設計図書等に対する質問

工事記号 NA 2
工事名 (仮称) 船橋市消防局・消防指令センター新築工事

10. 図面番号：S-37

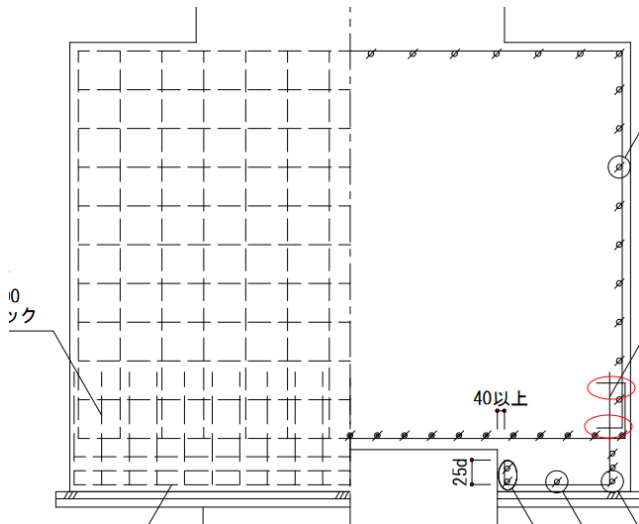
基礎リストにおいて、下記ベース筋・ハカマ筋の余長が見当りません。全て $15d$ と考えて宜しいでしょうか。

お見込みのとおりです。

22. 図面番号：A-67

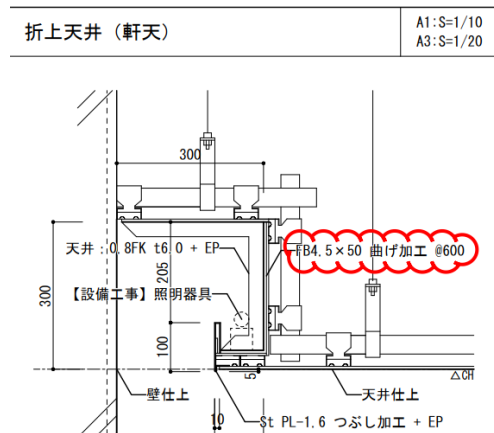
A-67 1階天井伏図 折上天井（軒天）において、FB4.5×50 曲げ加工 @600の記載がありますが、仕様はスチール 溶融亜鉛メッキと考えて宜しいでしょうか。

お見込みのとおりです。

23. 図面番号：A-67

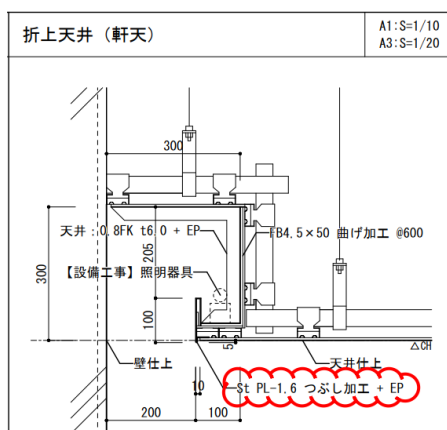
A-67 1階天井伏図 折上天井（軒天）において、ST PL-1.6 つぶし加工+EPの記載がありますが、EPはDP塗装と読み替えて宜しいでしょうか。

お見込みのとおりです。

26. 図面番号：A-33・80/De-10

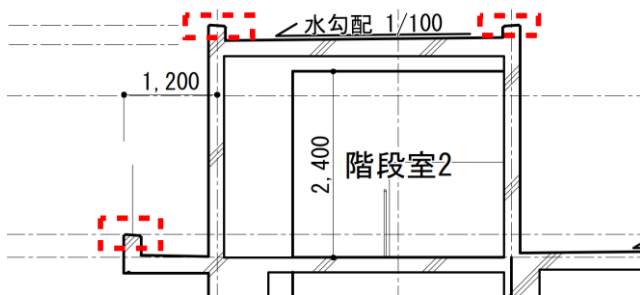
ハ小屋 壁の仕上において、

A-33 矩形図 (4) … RC-A + 防水-A

A-80/De-10 部分詳細図 (1) ハ小屋 … RC-A + WIP
とで相違します。A-33 矩形図 (4)を優先し、RC-A + 防水-Aと考えて宜しいでしょうか。

RC-A + WIPを正とします。

32. 図面番号：A-30

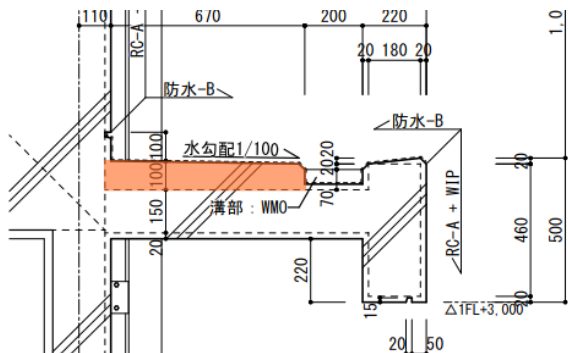
A-30 矩計図(1) 2～4階 底・3階 バルコニーにおいて、下記増しコンクリート ($t=60\sim100$ 計測寸法)の図示がありますが、ワイヤメッシュ ($\phi=3.2\ 50\times50$)は必要と考えて宜しいでしょうか。

お見込みのとおりです。

33. 図面番号：A-30

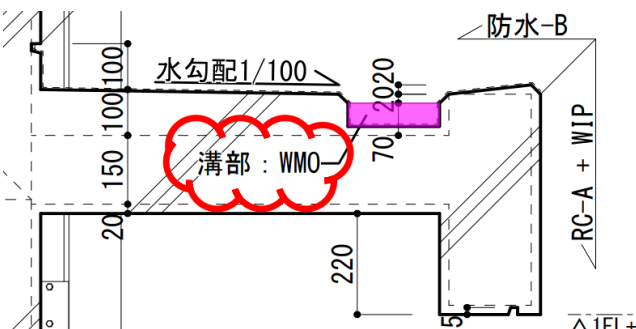
A-30 矩計図(1) (2～4階 底)において、側溝:WMO(防水モルタル $t=50$ 計測寸法)の記載がありますが、ワイヤメッシュ ($\phi=3.2\ 50\times50$)は必要と考えて宜しいでしょうか。

ワイヤメッシュ不要とします。

4 7. 図面番号 : A-18・45

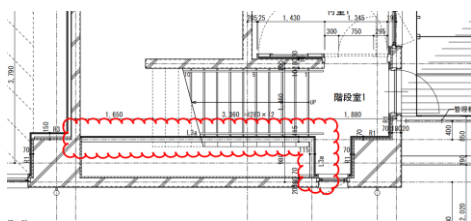
1階 階段室1 間仕切壁<L3a>のグラスウール充填の有無において、

A-18 仕上表 壁下地リスト・A-39 1階平面詳細図(1)
…… 有

A-40 1階平面詳細図(2) … 無

とで相違します。A-18 仕上表 壁下地リスト・A-39 1階平面詳細図(1)を優先し、有と考えて宜しいでしょうか。

仕上表のL2を正とし、片面張りのためL2a (グラスウール充填無し) とします。

<A-39 1階平面詳細図(1) 風除室2>

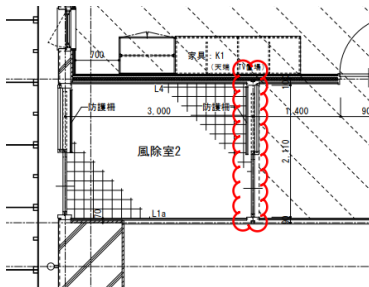
L1b LGS65+両面張 GB-R t12.5+12.5

お見込みのとおりです。

<A-41 1階平面詳細図(3) 救急準備室>

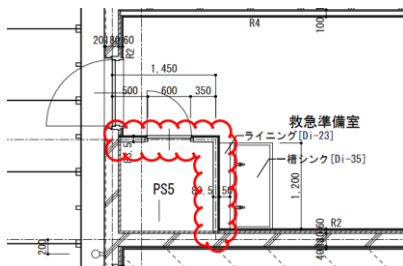
L6a LGS65+片面張 GB-S t12.5

お見込みのとおりです。

<A-44 2階平面詳細図(2) 研修室>

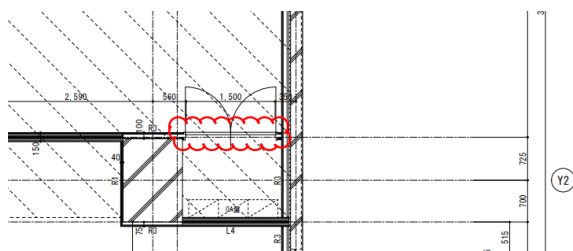
L1b LGS65+両面張 GB-R t12.5+12.5

お見込みのとおりです。

<A-47 3階平面詳細図(1) 洗面室3>

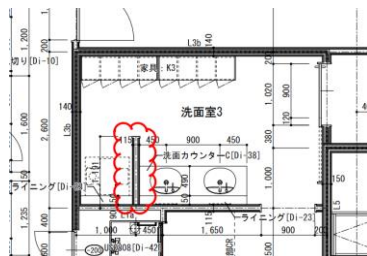
L1b LGS65+両面張 GB-S t12.5+12.5 (水廻り)

お見込みのとおりです。

<A-47 3階平面詳細図(1) 洗面室3>

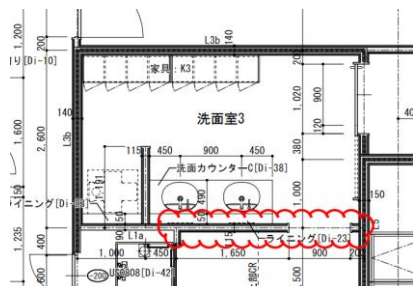
L1b LGS90+片面張 GB-S t12.5+12.5 (水廻り)
+片面張 GB-R t12.5+12.5

お見込みのとおりです。

103. 図面番号：A-21

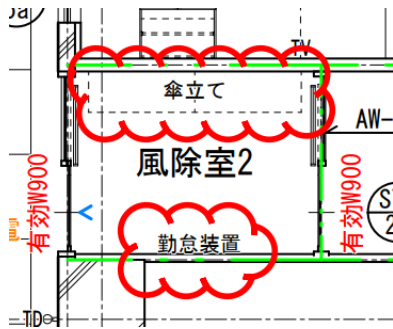
A-21 1階平面図 1階 風除室2(X1/Y2通り)において、下記項目の記載がありますが、別途工事と考えて宜しいでしょうか。又、建築工事の場合、仕様・詳細及びメーカー・品番を御指示下さい。

103.
別途工事です。

104. 図面番号：A-47

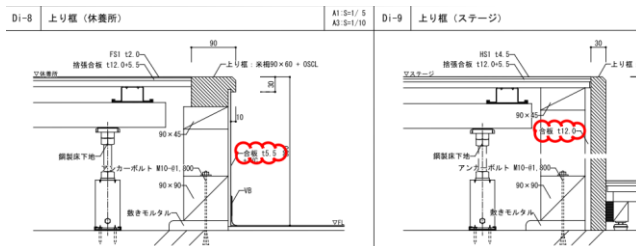
A-47 3階平面詳細図(1) 3階 脱衣室・洗面脱衣室において、ユニットバス・シャワー額縁の記載がありますが、仕様は以下と考えて宜しいでしょうか。

ユニットバス額縁：75×25 カイターヘーサーボード 同等
(開口：765×1945)

ユニットシャワー額縁：85×25 カイターヘーサーボード 同等
(開口：765×1945)

104.
お見込みのとおりです。

151. 図面番号：A-78

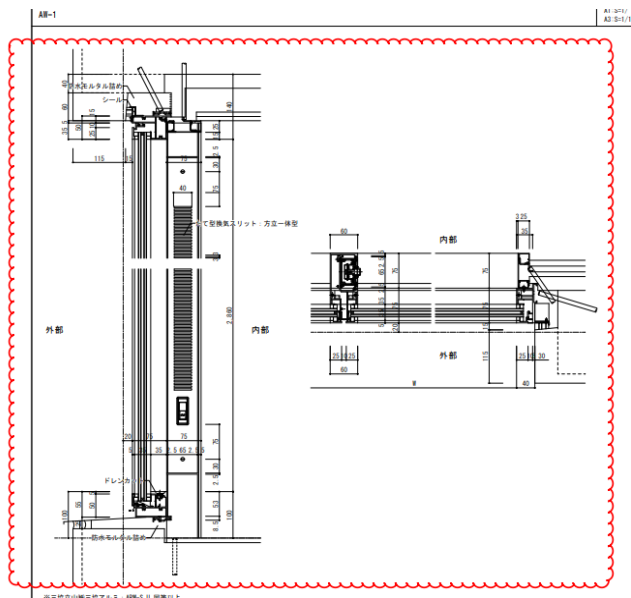
A-78 建具詳細図(3) AW-1において、下記建具詳細図は縦型換気スリットがある為、AW-01はAW-02と読み替えて宜しいでしょうか。

お見込みのとおりです。

1 5 3. 図面番号 : A-72・76

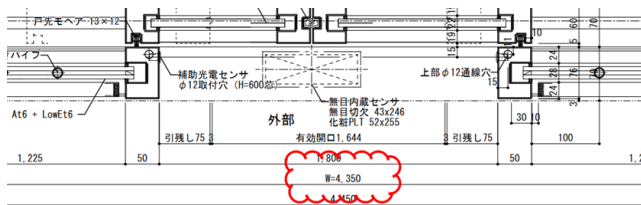
STD-1aのW寸法において、

A-72 建具表(1) ... W=4400

A-76 建具詳細図(1) ... W=4350

とで相違します。A-72 建具表(1)を優先し、W=4400と
考えて宜しいでしょうか。

A-76を正とします。

161. 図面番号：G-04

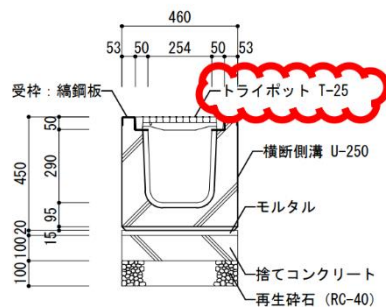
G-04 外構部分詳細図(1) Dg-15 横断側溝 (T-25) において、トライボットのメーカー・品番を御指示下さい。

三洋コンクリート工業(株)製品 同等品とします。

162. 図面番号：G-04

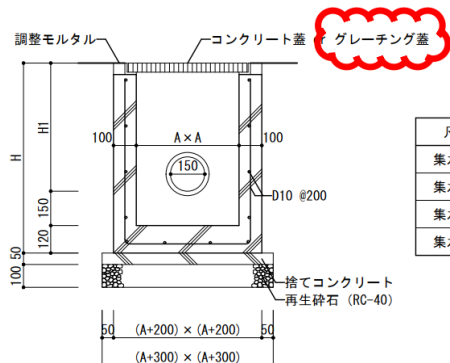
G-04 外構部分詳細図(1) Dg-17 集水桝において、グレーチング蓋のメーカー・品番をご指示下さい。

カネソウ(株)：QXC 4444A-Z 同等品とします。

173. 図面番号: G-07

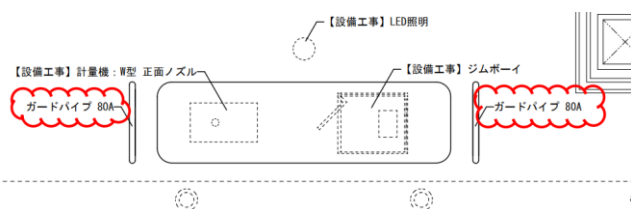
G-06 外構部分詳細図(4) Dg-36 自家用給油取扱所において、ガードパイプ 80Aの記載がありますが、仕様・詳細及びメーカー・品番を御指示下さい。

自家用給油取扱所一式に含まれるため、(株)タツノ製品同等品とします。

174. 図面番号: G-07

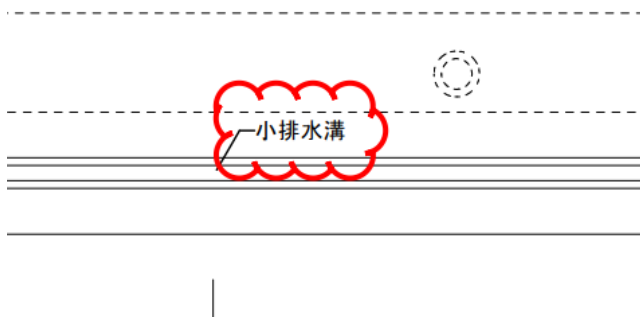
G-06 外構部分詳細図(4) Dg-36 自家用給油取扱所において、小排水溝の記載がありますが、仕様・詳細を御指示下さい。

回答173を参照して下さい。

178. 図面番号：G-11

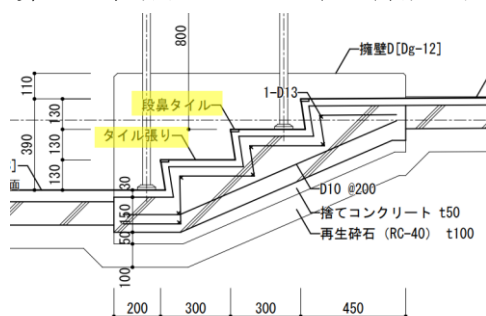
G-11 緑化計画図 緑地C 低木の数量において、
植栽リスト・・・12本

緑地配置図・・・18本（計測数量）

とで相違します。緑地配置図を優先し、18本（計測数量）と考えて宜しいでしょうか。

植栽リストの12本を正とします。

182. 図面番号：G-07

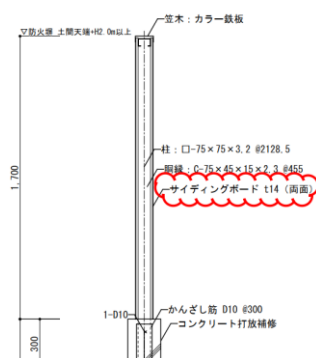
G-07 外構部分詳細図(4) 防火塀詳細図において、サイディングボード t=14の記載がありますが、メーカー・品番を御指示下さい。

回答173を参照して下さい。

184. 図面番号：G-10

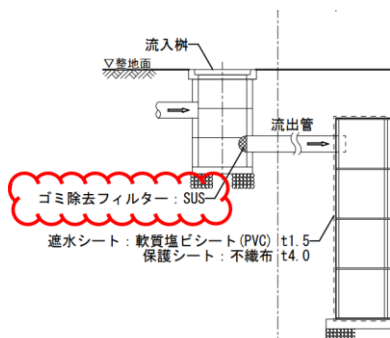
G-10 外構部分詳細図(7) D-40 雨水貯留槽において、ゴミ除去フィルターの記載がありますが、メーカー・品番を御指示下さい。

雨水貯留槽一式に含まれるため、(株)エバテック製品 同等とします。

189. 図面番号：G-10

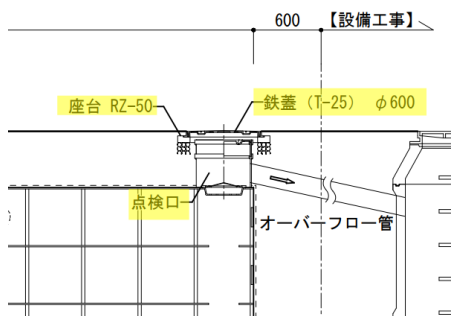
G-10 外構部分詳細図(7) D-40 雨水貯留槽において、下記項目の記載がありますが、仕様及びメーカー・品番を御指示下さい。

189.
回答184を参照して下さい。

196. 図面番号：G-02

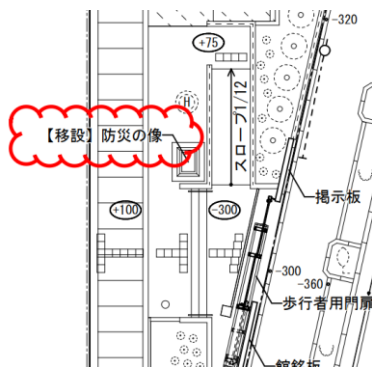
G-02 外構計画図、外構詳細図(1)において、防災の像移設の記載がありますが、仕様を御指示下さい。

作業時間は、原則平日9時から17時とし、夜間作業は禁止とします。

移設は、銅像と御影石を分割し、御影石と床タイルの縁切断後、重機で楊重・運搬・据付けすることを見込んでいますが、施工方法等技術的に困難な場合は、別途監督職員と協議によるものとします。

197. 図面番号：G-02

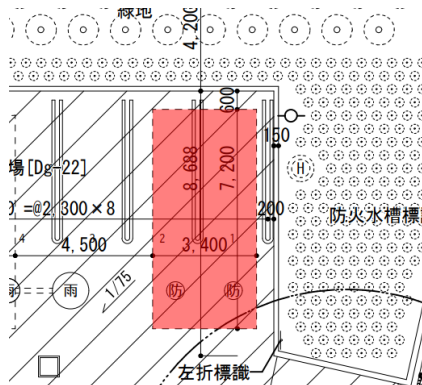
G-02 外構計画図、外構詳細図(1)において、下記部分(赤色)の仕様・詳細を御指示下さい。

耐震性貯水槽です。G-09を参照ください。

199. 図面番号：G-02

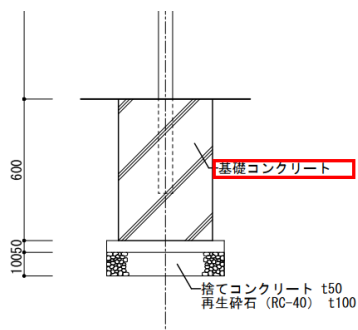
G-12 車道出入口部詳図 通学路看板において、基礎コンクリートの配筋仕様はD10 @200と考えて宜しいでしょうか。

お見込みのとおりです。

203. 図面番号：G-07

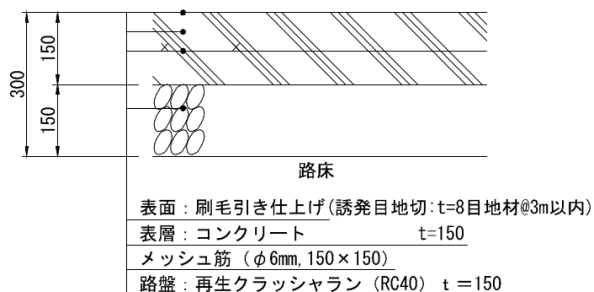
上記において、コンクリート舗装の断面図は以下と考えて宜しいでしょうか。

お見込みのとおりです。

204. 図面番号：G-07

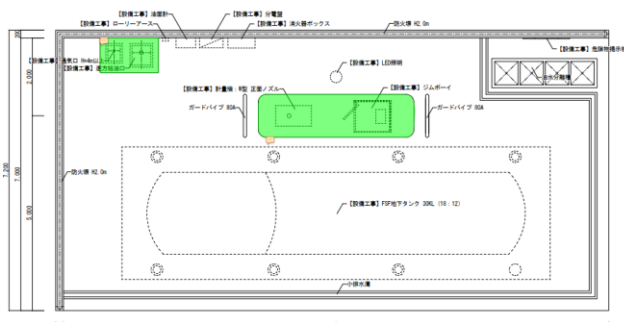
G-07 外構部分詳細図(4) Dg-36 自家用給油取扱所において、下記部分(緑色)がRC基礎の場合、仕様・詳細を御指示下さい。

回答173を参照とし、詳細については監督職員と協議によるものとします。
